**PROJET DE MISE EN COMPATIBILITE PAR
DECLARATION DE PROJET DU PLAN LOCAL
D'URBANISME (PLU) DE LA COMMUNE DE GOURS (33)**

MEMOIRE EN REPONSE A L'AVIS DE LA MRAE

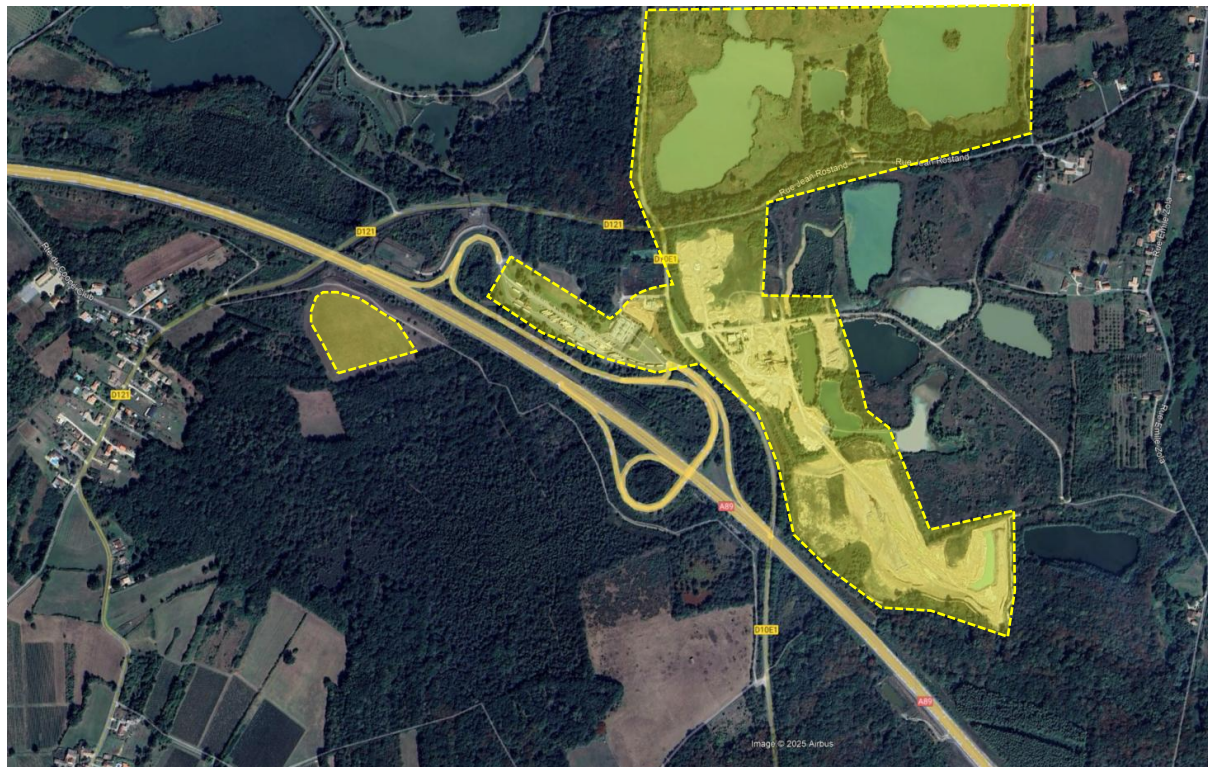
Sur le projet de schéma régional des carrières, en cours d'approbation, qui appelle à favoriser le renouvellement ou l'extension des carrières existantes plutôt que l'ouverture de nouvelles carrières (mesure 17) :

La MRAe recommande de préciser si le renouvellement (le cas échéant avec « approfondissement ») ou l'extension des sites d'extraction existants est envisageable, et le cas échéant de justifier pourquoi la solution présentée a été retenue.

Elle recommande d'expliquer comment le périmètre d'étude du futur secteur Ac a été délimité. Pour démontrer la compatibilité du projet de mise en compatibilité avec le schéma départemental des carrières et avec le projet de schéma régional, au titre de l'articulation avec les autres plans et programmes, il convient également de localiser le site par rapport au lit majeur de l'Isle.

Le site actuel d'extraction, situé sur la commune de Moulin-Neuf, a déjà fait l'objet de plusieurs renouvellements et extensions au fil du temps. À ce jour, l'exploitation est arrivée à la limite du gisement exploitable, atteignant l'éponte argileuse, ce qui ne permet pas de poursuivre l'extraction.

Par ailleurs, plusieurs contraintes rendent toute nouvelle extension impossible. Sur le plan foncier, la maîtrise des terrains constitue une limite majeure, les parcelles adjacentes n'étant pas disponibles pour une extension de l'exploitation. Enfin, des contraintes naturelles et d'infrastructure s'ajoutent à ces éléments, avec notamment la présence du ruisseau le Courbarieu au sud et à l'est et la présence limitrophe de l'autoroute A89, qui constituent une barrière physique.

Compte tenu de ces éléments, le choix d'un nouveau site à proximité immédiate de l'ancienne carrière s'impose comme la solution la plus pertinente. Cette localisation permet de capitaliser sur les infrastructures existantes et de limiter l'impact environnemental en entraînant la dispersion des activités d'extraction.

Figure 1: aires d'études de l'étude d'impact du projet et de l'évaluation environnementale de la MECDU

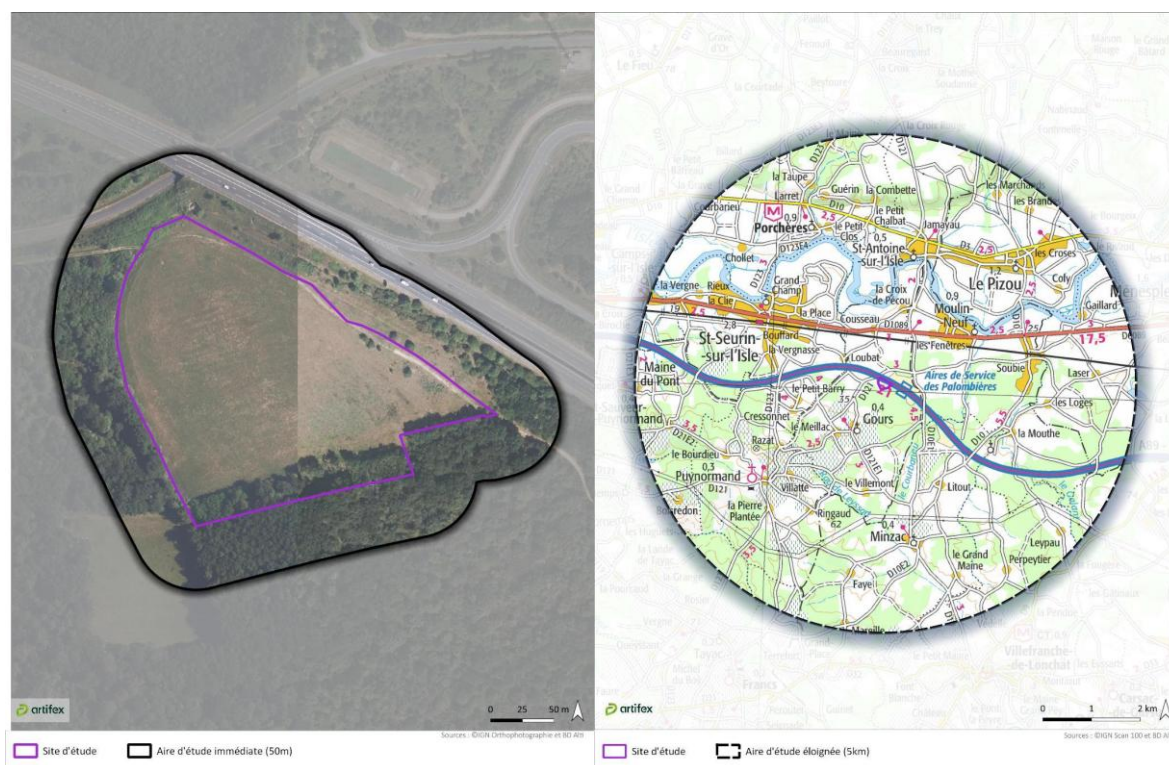
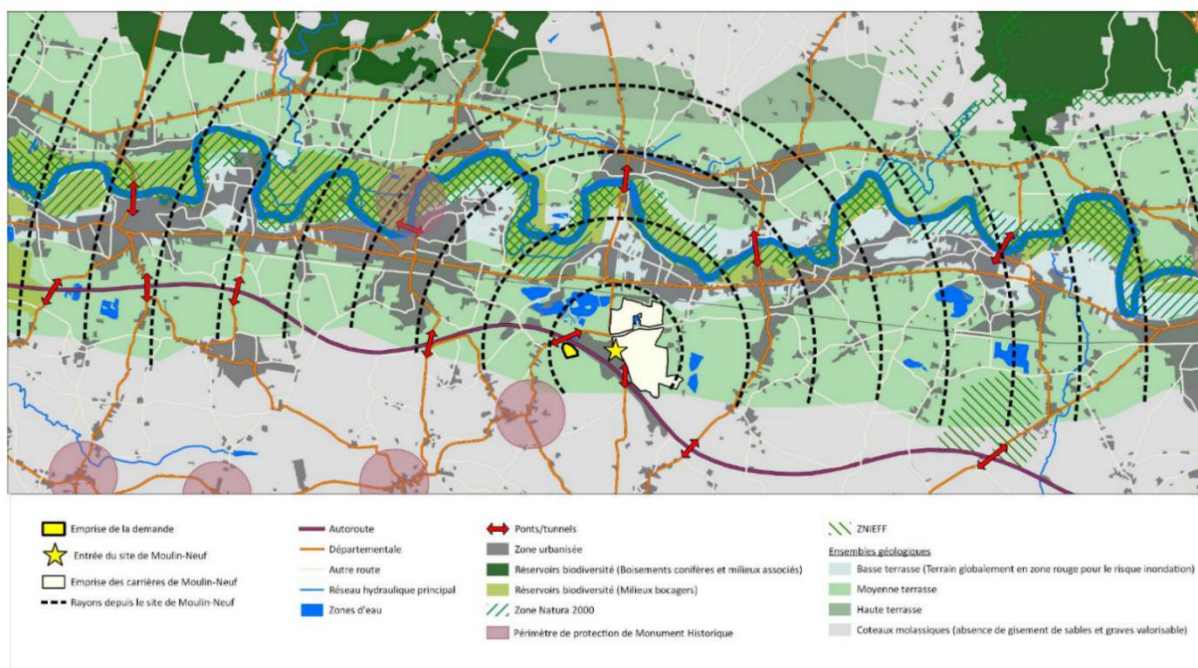
La MRAe recommande de compléter la cartographie des enjeux écologiques présentée dans le rapport environnemental avec l'ensemble des secteurs à enjeux concernés par la mise en compatibilité, précisant la valeur patrimoniale, ainsi que les statuts de protection de manière exhaustive.

La MRAe recommande de poursuivre l'analyse des incidences du projet de mise en compatibilité sur la biodiversité présente dans un périmètre élargi autour du projet de secteur Ac.

L'évaluation environnementale de la Mise en compatibilité du PLU sera complétée par les cartographies des enjeux écologiques présentes dans l'annexe relative à l'étude d'impact du projet ainsi que par les tableaux définissant la valeur patrimoniale et les enjeux relatifs à chaque taxon. Pour ne pas alourdir l'évaluation environnementale et doubler la référence aux mêmes éléments, des renvois vers l'étude d'impact seront intégrés.

Deux aires d'études ont été retenues dans le cadre de l'étude d'impact pour l'analyse du milieu naturel et de la biodiversité autour du projet :

- Aire d'étude immédiate (50 m) : Pour l'étude du milieu naturel, l'aire d'étude immédiate correspond au site d'étude augmenté d'une zone tampon de 50 mètres. Les inventaires complets de la faune, de la flore et des habitats y sont réalisés. Cette aire d'étude permet de prendre en compte les éléments du patrimoine naturel directement concernés, ainsi que les éventuelles Obligations Légales de Débroussaillage (OLD).
- Site d'étude : Il s'agit de la zone au sein de laquelle l'exploitant envisage de mener son activité : terrains concernés par le projet d'ouverture de carrière.

De plus, les enjeux vis-à-vis des périmètres d'inventaires et de protection des milieux naturels ont été analysés par rapport à une aire d'étude élargie s'étendant autour de 5km autour du site de projet.

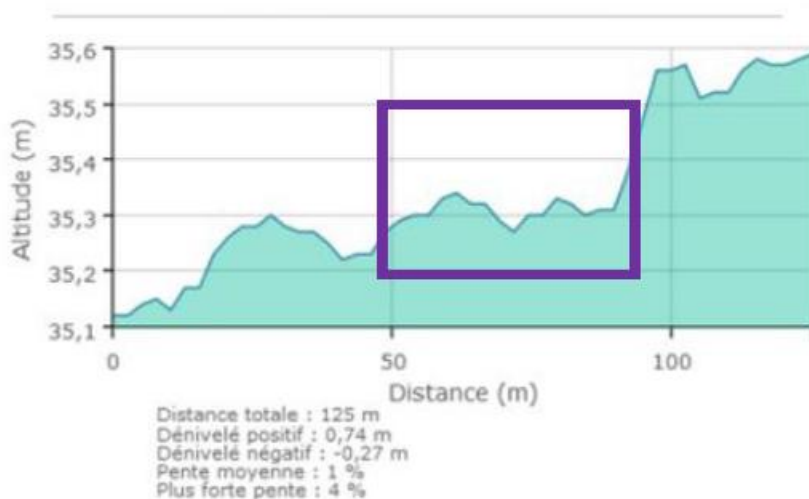
La MRAe recommande reprendre et de consolider l'évaluation des incidences de la création du secteur Ac, en tenant compte des effets indirects sur les zones humides.

A noter que la partie de zone humide évitée intègre les 0,02 ha de jonchaie qui est le milieu le plus favorable pour la reproduction du Crapaud calamite. C'est ce périmètre de 0,02ha qui a été identifiée comme le site de reproduction du Crapaud calamite (1 seule ponte) et de la Salamandre tachetée. Ces espèces n'ont pas été identifiées sur le reste du site ou de la zone humide végétation.

En effet, le secteur de la zone humide est globalement plat avec cependant des creux et bosses, certainement liées à des ornières d'engins agricoles. La coupe présentée ci-contre présente la morphologie (altitude augmentée) du secteur, la zone humide identifiée est représentée schématiquement en violet.

Sur cette portion la pente moyenne est de l'ordre de 0 à 0,5% maximum (variation de moins de 10 cm en creux et bosses).

Afin d'éviter tout impact indirect, un léger rehaussement sera mis en place entre la zone d'intervention et la zone humide évitée. Ce rehaussement sera effectué avec des matériaux de découverte (argileux et très peu perméable). Cela est similaire à la morphologie actuelle de la zone humide (creux et bosse de moins d'une dizaine de centimètres). La mise en place d'un rehaussement de 30 cm maximum permettra également d'éviter une mise en eau de la zone humide. En cas de forte pluie, les eaux pourront passer par surverse vers le plan d'eau du site. »
